Ansökan enligt miljöbalken – komplettering II – september 2014

Toppdokument

Bilaga K:3 Frågor och svar per remissinstans

Komplettering II, september 2014

Figur 2-1. Riksintresset hamnar i Forsmark.

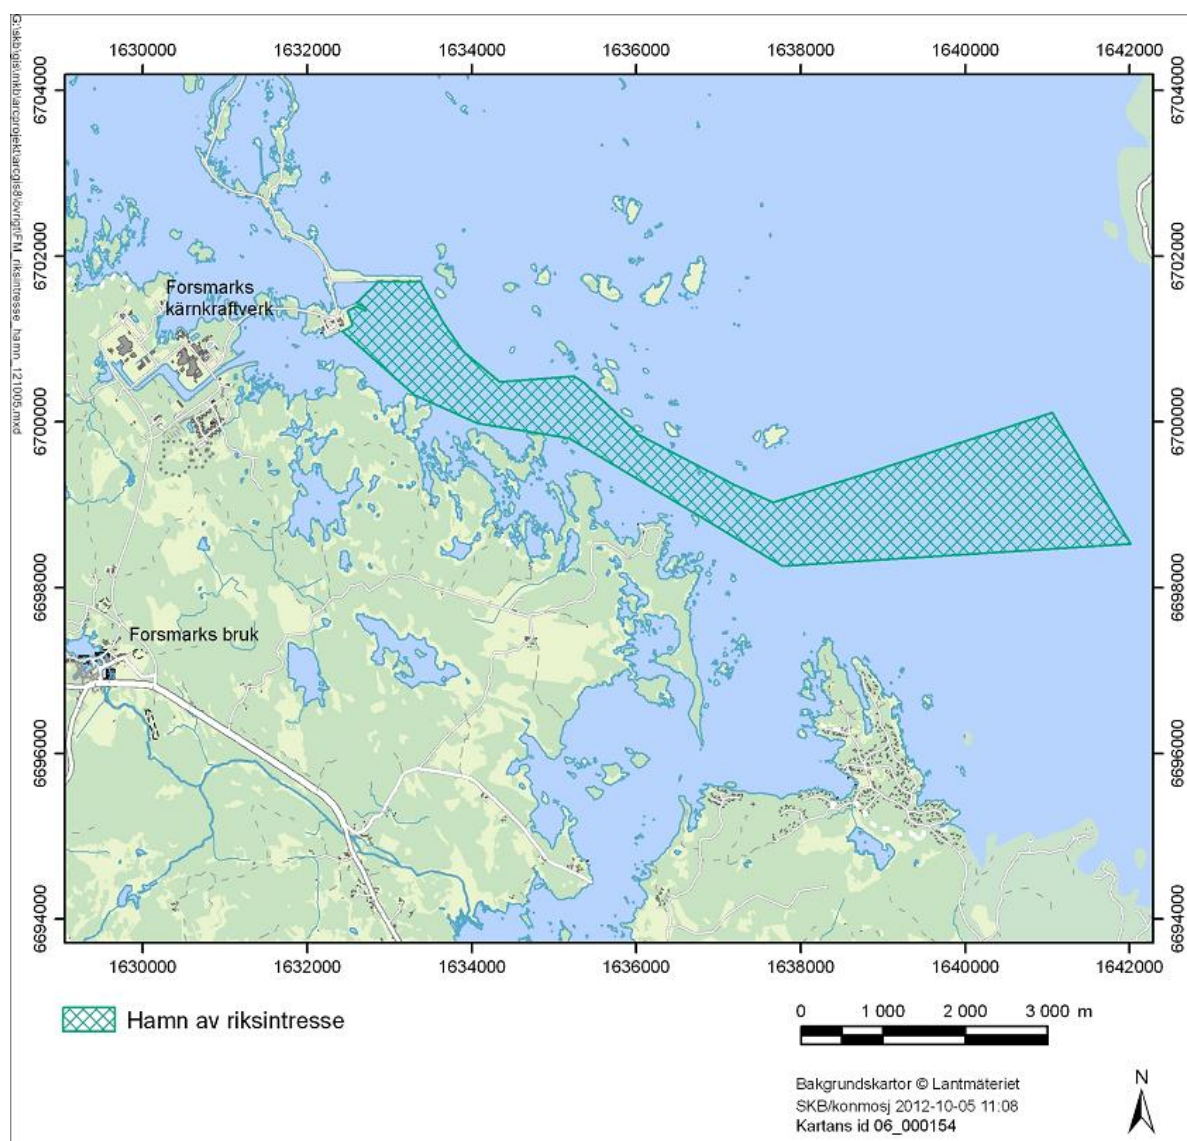
2.1 Ansökningshandlingarna saknar en redovisning av riksintresset hamnar. Båda industrihamnarna Simpevarp och Forsmark ingår i Hamn av riksintresse (Kärnkrafthamn). Handlingarna bör därför kompletteras i detta avseende.

Svar: SKB anser att synpunkten från Trafikverket är befogad. Såsom påpekas är både Simpevarps hamn och Forsmarks hamn av riksintresse för hamnar, då de uppfyller en viktig funktion som kärnkrafthamnar. SKB:s underlag kompletteras därför härmed i detta avseende, se figur 2-1 och 2-2. SKB konstaterar att riksintresset hamnar till stor del sammanfaller med riksintresset för sjöfart. Att Forsmarks hamn är av riksintresse är fördelaktigt med tanke på SKB:s befintliga och kommande verksamhet, då hamnen kommer att utnyttjas för sjötransport av bland annat radioaktivt avfall. Den planerade verksamheten kommer att dra nytta av riksintresset och bedöms därmed inte påverka riksintresset negativt.

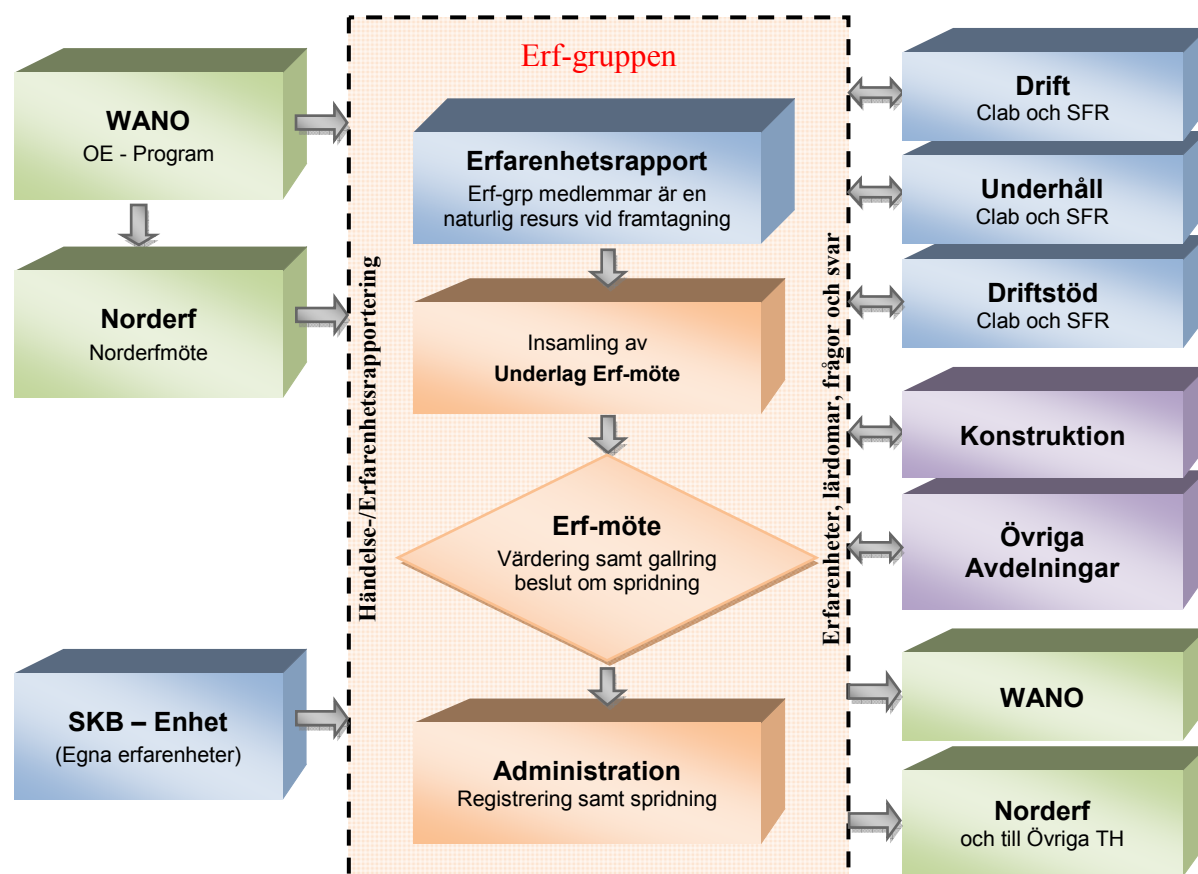
Erfarenheter från utveckling av säkerhetskultur för kärntekniska verksamheter och i andra industrier behöver kontinuerligt tas tillvara, följas upp och kompletteras av SKB. Östhammars kommun anser att SKB behöver komplettera ansökan med en plan för hur dessa erfarenheter ska samlas in och hur de ska användas för att kunna vidmakthålla en hög kvalitet på verksamheten.

Svar: Strålsäkerhet och en god säkerhetskultur utgör förutsättningar för ett säkert arbete. En säkerhetskultur formas av de attityder, uppfattningar, värderingar och normer som finns inom företaget när det gäller säkerhet och säkerhetsarbete. I SKB:s verksamhet sätts säkerheten alltid främst. SKB upprätthåller och utvecklar en god säkerhetskultur. Våra anläggningar drivs, underhålls och utvecklas så att förtroendet för SKB och säkerheten ska fortsätta att vara stort. Öppenhet, lyhördhet och ständiga förbättringar av säkerheten är centrala delar i säkerhetskulturen och säkerhetsarbetet. Vi är öppna för att lära av andra och delar med oss av våra egna erfarenheter. Åtgärder är alltid prioriterade såväl i förebyggande syfte, när svagheter eller avvikelser identifieras, som om störningar, missöden eller incidenter inträffar. SKB:s ledningssystem är det sammanhållande verktyget för att säkerställa ett systematiskt arbete med att uppfylla kraven samt för att leda, styra och utveckla verksamheten.

Arbetet med erfarenhetsåterföring beskrivs i ledningssystemet. En särskild grupp på SKB:s driftavdelning, ”Erf-gruppen”, arbetar centralt med erfarenhetsåterföring. Erfarenhetsarbetets viktigaste uppgift är att samla in, strukturera, nyskapa samt återanvända kunskap och lärdomar inom företaget i syfte att driva på utvecklingen och att undvika upprepning av misstag. Gruppen går löpande igenom och sorterar ut externa erfarenheter från kärntekniska anläggningar i hela världen som bland annat via WANO (World Association of Nuclear Operators) samlats upp och sedan värderas i ett samarbete mellan nordiska kärntekniska anläggningar under namnet Norderf. De erfarenheter som bedöms ha betydelse för SKB:s verksamhet distribueras till berörda i organisationen, se figur 7-1
